ZPR.271.7.2016

Dotyczy: Postępowania o udzielenie zamówienia publicznego na zadanie pn. Utwardzenie drogi gruntowej w Dębach.

Modyfikacja SIWZ (1)

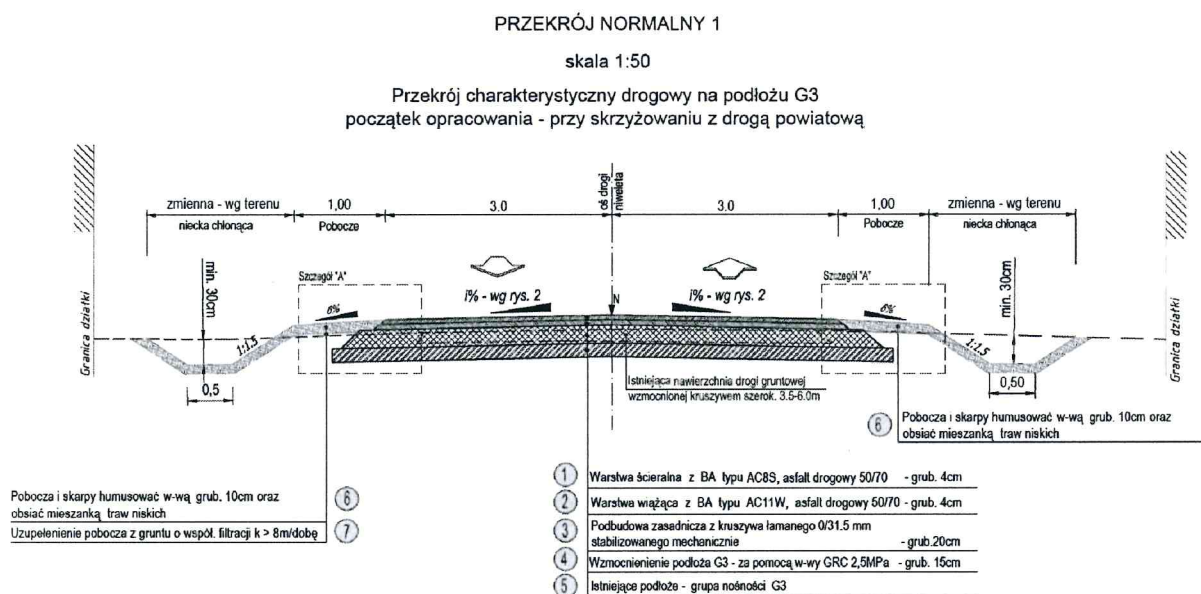
Działając na podstawie art.38 ust. 4 ustawy Prawo zamówień publicznych (tj.Dz.U. 2015 poz.2164) Gmina Bobrowice, aby uniknąć niejasności w zakresie rysunku Nr4 PRZEKROJE NORMALNE SZCZEGÓŁY, Przekrój normalny nr 1, (Projekt charakterystyczny drogowy na podłożu G3 początek opracowania – przy skrzyżowaniu z drogą powiatową),

informuje, że
 wzmocnienie podłoża, należy wykonać na pierwszych 30m planowanego odcinka od km 0+370 rozpoczynając.
